Názov stavby	„ŽST Levice, OV + SZZ“ projektová dokumentácia
Stupeň dokumentácie	DSPRS
Predmet rokovania	Záverečná výrobná porada a konferenčné prerokovanie
Termín konania	15.11.2017
Miesto konania	GR ŽSR, Klemensova 8, 813 61 Bratislava
Prílohy	Prezenčná listina

Porada bola zvolaná za účelom konferenčného prerokovania projektovej dokumentácie DSPRS stavby „ŽST Levice, OV + SZZ“.

### PS 1.1 – Staničné zabezpečovacie zariadenie

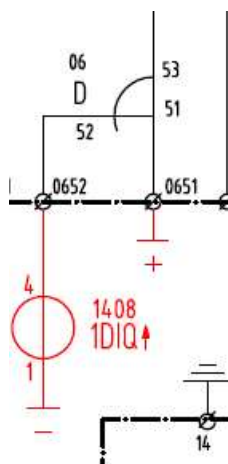
Aká návesť bude na Se3 pri poruche PZZ v km 0,490 pri posunových cestách z koľají č. 301 až 304 ?

- *v prípade poruchy PZZ nebude možné rozsvietiť povoluujúcu návesť na Se3*
